PISMA I UZGODNIENIA

TOM 10

Numer projektu: AP-7206/477/2020

Inwestycja: Przebudowa drogi gminnej nr 119797D – ul. Fabrycznej
w Łądku-Zdroju

Studnia wodomierzowa DN 400

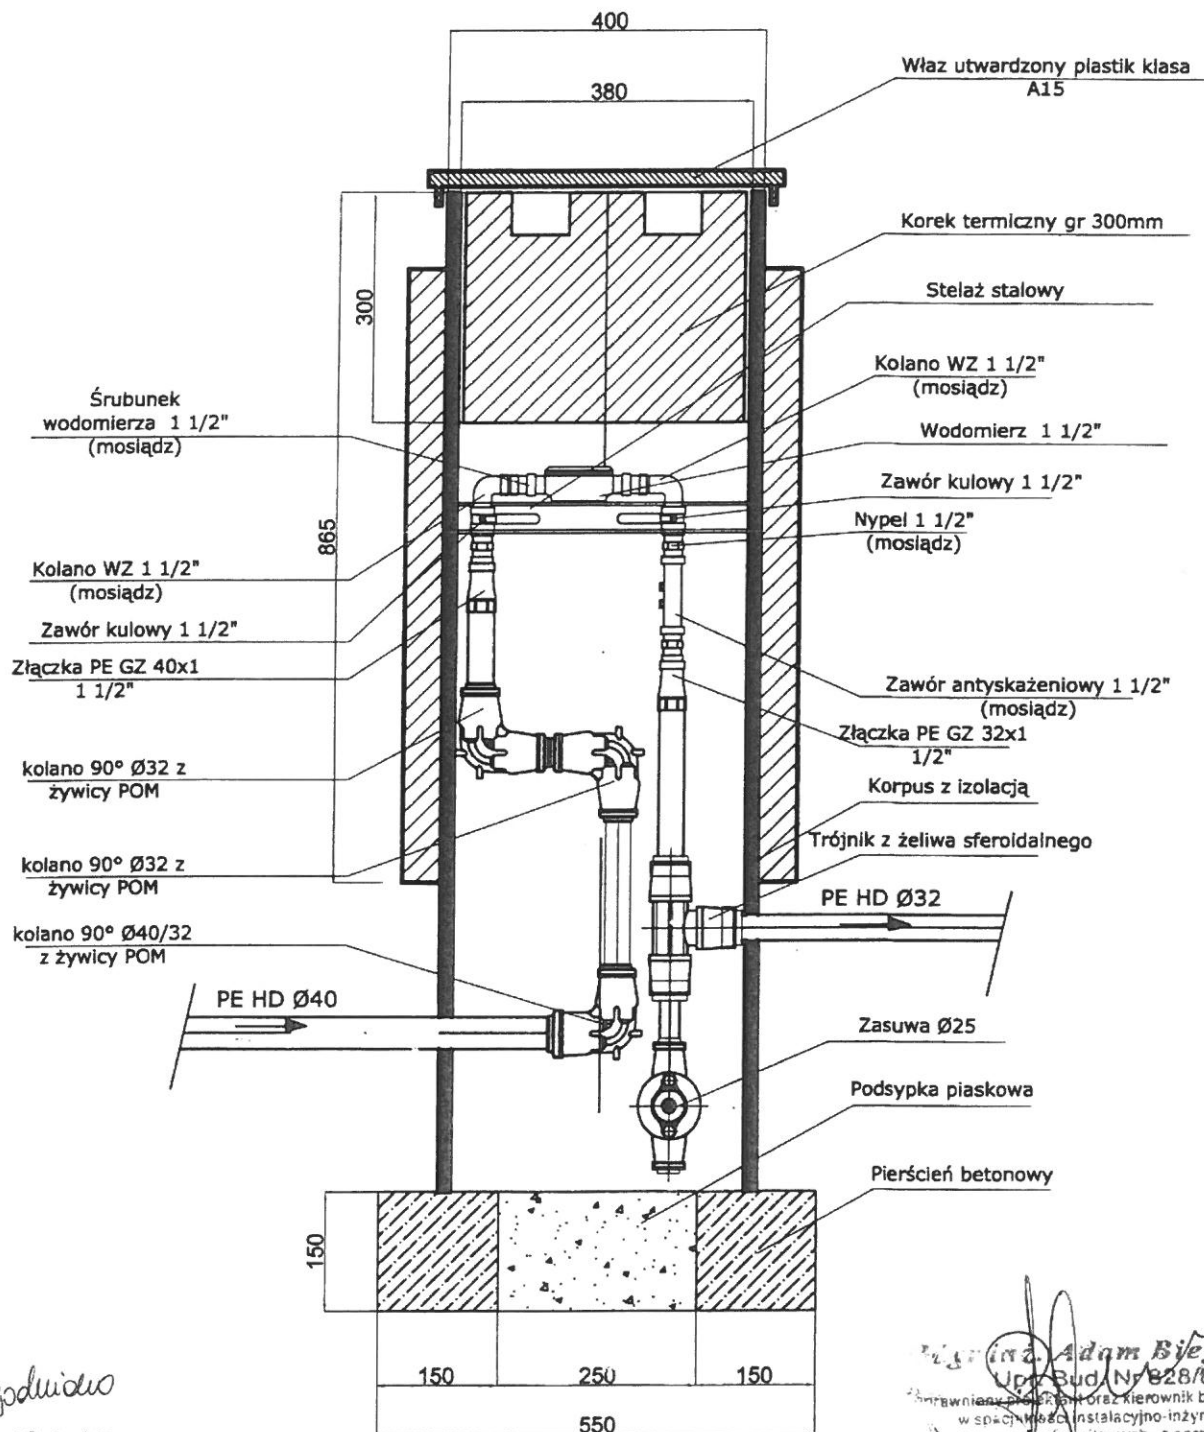
W odpowiedzi na Państwa pismo Spółka LUK uzgadnia zabudowę studni wodomierzowej, zgodnie z załączonym schematem.
